福島第一原子力発電所における地すべりの可能性について

コメント回答

耐震重要施設の周辺斜面の対応について

2023年12月8日

図 施設-周辺斜面平面図

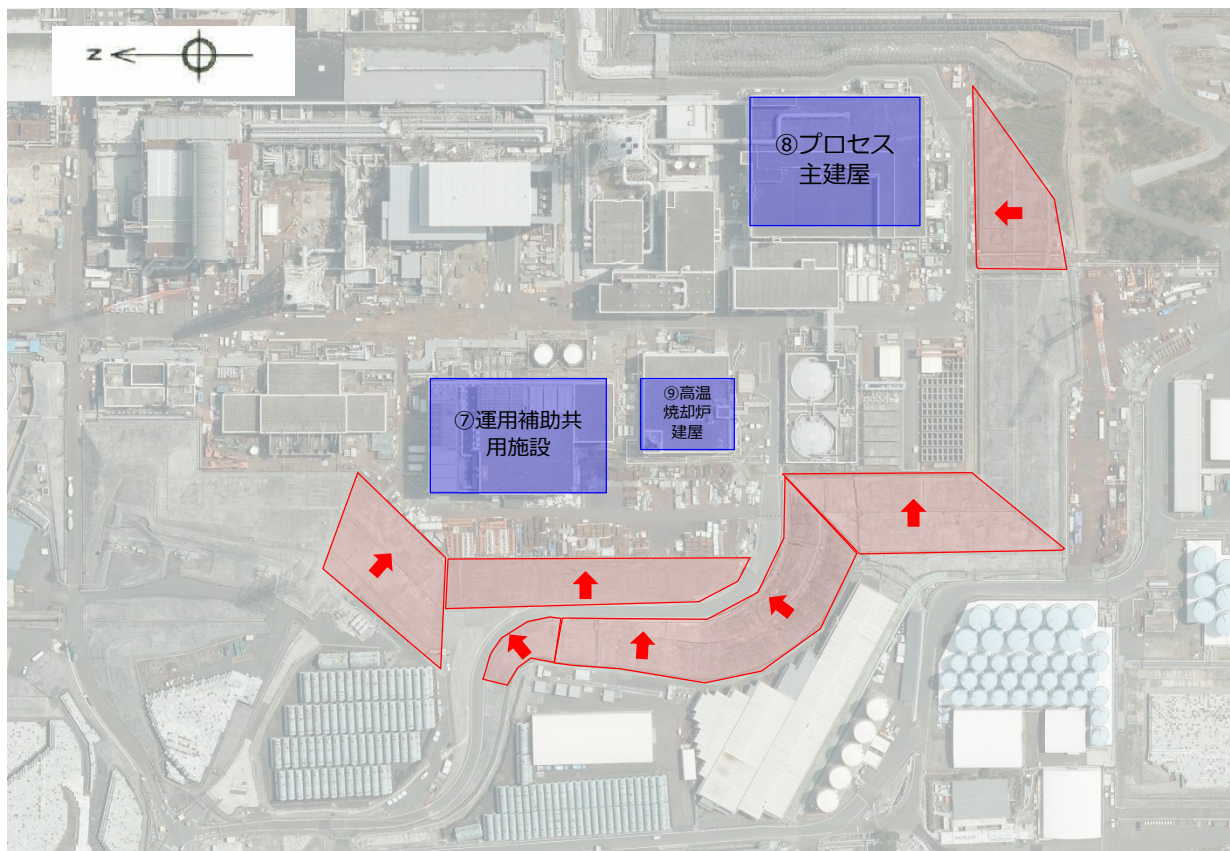
No.	実施日	指摘事項	回答内容
7	2022.12.7 技術会合	重要施設等周辺の斜面安定性に関して、Ss900 を用いた検討を実施すること。なお、現在の1F の特徴を踏まえて、評価対象とする重要施設等を選定すること（規制庁）。	本件（福島第一原子力発電所における地すべりの可能性について）とは別途、各耐震重要施設への周辺斜面による波及影響として検討する。
8	2023.4.25 技術会合	コメントリストのNo.7について、まずは、どこが弱いか把握し、スケジュールを含めて説明してほしい（規制庁）。	【2023.6.19技術会合】 運用補助共用施設背後斜面の対応方針を説明した。
9	2023.4.25 技術会合	東京電力の資料の中に、タンクの滑動に対して要因分析を行い、恒久的な対策を検討するとある。要因分析の内容を示してほしい。また、3.16地震の時に鉛直が水平より非常に大きかったことに対する見解を教えてほしい（規制庁）。	本件（福島第一原子力発電所における地すべりの可能性について）とは別途、技術会合、面談等において報告する。
10	2023.4.25 技術会合	ボーリング調査・室内試験結果について、引き続き、技術会合にて確認していく（規制庁）。	ボーリング調査、室内試験実施後、風化部物性の検討を行い、結果を報告する。
11	2023.6.19 技術会合	滞留水を貯留している建屋であるプロセス主建屋と高温焼却炉建屋（HTI建屋）については、評価対象の施設に追加して選定すること。評価対象施設の抽出課程をわかるように示すこと（規制庁）。	今回、本資料により報告
12	2023.6.19 技術会合	共用プールから使用済み燃料がなくなる時期が見通せない中で、何らかの合理的な対策を検討すべきと考える。対策工事にも軽重様々ある。今後、具体的にどのような対策工事を、どのような考え方に基いて行うのか、技術会合で議論していきたい（規制庁）。	今回、本資料により報告

- 下図に示す⑦運用補助共用施設、⑧プロセス主建屋、⑨高温焼却炉建屋の周辺斜面を評価対象斜面として抽出。

※⑧プロセス主建屋、⑨高温焼却炉建屋については、各施設の供用期間を考慮し、斜面对策工事は実施しないことにした。
